From:
Sent: 13 февруари 2023 г. 9:04
To: Krasimira Avgustova
Subject: Възражение срещу проект към докладна записка за разширение обхвата на „Синя зона" в частта „паркинг 9", „подзона 27" , поради възпрепятстване достъпа до гаражите ни, на партер под вход 7 в блок 118 , ж.к. Братя Миладинови

Относно: Възражение срещу проект към докладна записка за разширение обхвата на „Синя зона" в частта „паркинг 9", „подзона 27" , поради възпрепятстване достъпа до гаражите ни.

паркинг 8
паркинг 7
паркинг 9
СИНЯ ЗОНА
PARKING ZONE
1 място
1 място
1 място
Д21
Д21
Д21
В1
В27
В27
В27
В27

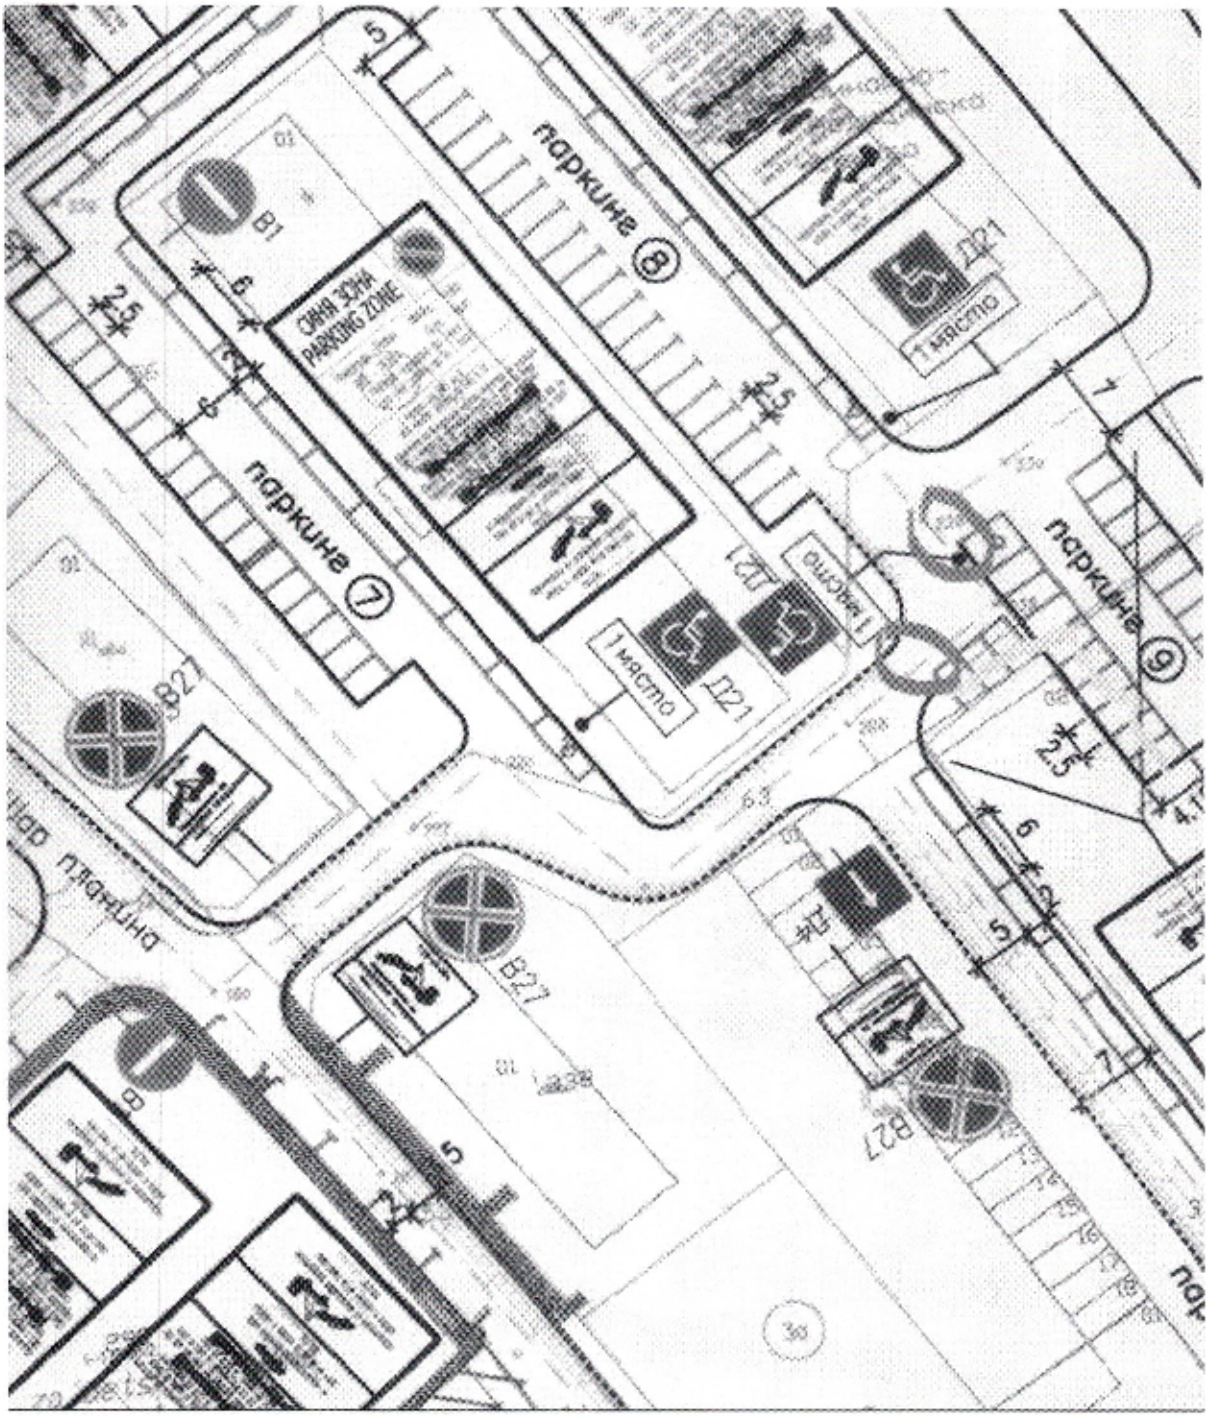
На приложената схема за очертаване на паркоместа, част от **„паркинг 9"**, подзона 27, в проекта за разширяване на „ Синя зона", очевидно не се взема предвид факта , че съществуват и се използват гаражи на партера на бл. 118. , достъпа, до които става невъзможен. (приложени кадастрални схеми).

Не по-малко важно е и съществуването на трафопост в съседство с гаражите ни също в рамките на партера на сградата, непосредствено пред подхода към който, също са предвидени паркоместа.

Предвид високия клас пожароопасност на подобни съоръжения, както и необходимостта от незабавен достъп за авариен ремонт, по всяко време на денонощието, възпрепятстването на достъпа на пожарни и аварийни автомобили, би могло да се окаже фатално.

Прави впечатление и нереално малката дължина от 4.15 м., особено за обществен паркинг, на предвидените места, като при паркиране на леки автомобили с реална дължина, която може да достига до 5.40м. от страната към „Кадастъра", при двупосочно движение в тази отсечка, на практика движението става невъзможно.(отбелязано в зелено на приложената схема)

Очакваме, да бъдат преосмислени **и да отпаднат, така обозначените места за паркиране в частта около блока, пред гаражите и трафопоста**, така че да не се възпрепятства достъпа.(на приложена схема местата отбелязани в жълто)
